PROJET DE MODIFICATION N°5 DU PLU DE LA COMMUNE DE COLOMBES ET  
DE MODIFICATION N°19 DE LA COMMUNE DE GENNEVILLIERS

ARRETE EPT BOUCLE NORD DE SEINE N°2023/066 DU 3 AOUT 2023

COMMISSAIRE-ENQUETEUR  
SOKORN MARIGOT, CADRE STATISTICIENNE INSEE

LE RAPPORT D'ENQUETE PUBLIQUE

**Secteur de plan masse avenue de Stalingrad**

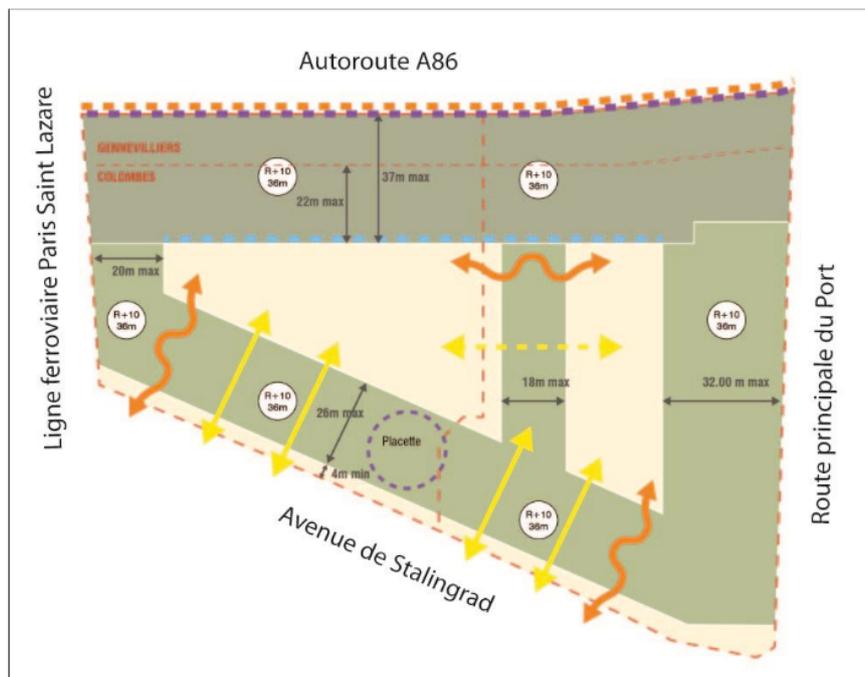
Le dossier Évaluation environnementale (page 33) semble imposer 50% maximum de constructions atteignant R+10 et 50% minimum de constructions à moins de R+10. La MRAe recommande de clarifier ce critère de limitation dans le projet de règlement modifié du PLU de Colombes.

- CE-6/ Le projet de règlement modifié du PLU de Colombes présente un plan de masse des Fossés-Jean sous la forme d'un schéma non contextualisé (page 29). A l'instar du plan de masse Quatre Chemins, il me semble très utile de présenter ce **plan de masse avec la sous couche cadastrale** afin de mieux comprendre les limites. Par exemple, en l'état, nous ne savons pas si les bords correspondent aux limites des parcelles, aux trottoirs, aux limites des voies.

- CE-7/ Sur le plan de masse Fossés-Jean, localiser et mentionner les superficies de tous les espaces au sol qui participent aux calculs des **indicateurs de mesure des surfaces de pleine terre.**

CE-8/ Le plan de masse des Fossés-Jean ne mentionne pas la part de logements étudiants, location sociale, en bail réel solidaire (BRS), ... que vous souhaitez imposer.

La Ville et l'EPT proposent de compléter le règlement du secteur de plan de masse :

**Projet de règlement modifié de Colombes, zone UA (page 15) :**

La hauteur maximale est portée à 36 mètres, soit 10 étages, sur 50 % maximum de l'emprise bâtie à l'échelle du secteur plan masse. Des limitations de hauteur pourront intervenir sur certaines emprises bâties, repérées sur le plan masse, pour constituer des percées visuelles. (...) »

3. Plan de zonage modifié avec instauration secteur de plan masse

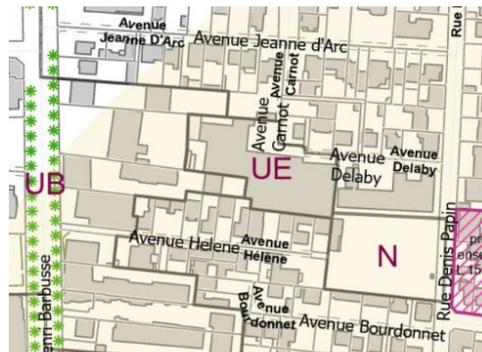
Sur le site Carnot, la réduction de l'effet d'ICU est recherchée par une réduction de l'emprise au sol et une augmentation de surface végétalisée. Certains revêtements seront perméables. Pour autant, l'emprise au sol des constructions susceptibles d'être autorisées sur le site Carnot ne figure pas au dossier et ne peut être appréciée que grossièrement par les plans.

Les indicateurs de suivi de l'évaluation environnementale (en page 49) indiquent un objectif de 25 % d'espaces perméables (végétalisés ou à revêtements perméables) pour le site Carnot. Toutefois, l'objectif associé à la part d'espaces végétalisés de pleine terre n'est pas précisé, tout comme la nature des plantations.

- Démontrer l'efficacité attendue des dispositions des PLU modifiés sur la réduction des effets ICU pour le site Fossés-Jean ;
- Renforcer les dispositions du PLU de Colombes en vue de prévoir sur le site Carnot une place accrue à la végétalisation et notamment à la part de pleine terre, conformément au taux de 30% minimum prescrit par le schéma de cohérence territoriale de la Métropole du Grand Paris et de réduire l'effet ICU.

- Le site Carnot, limitrophe du square Denis Papin, est inséré dans un îlot comportant d'ores et déjà 39% de pleine terre. Le règlement modifié porte le taux de pleine terre de 0% à 10%, au sein de la prescription déjà présente de végétalisation du site à hauteur de 30%.
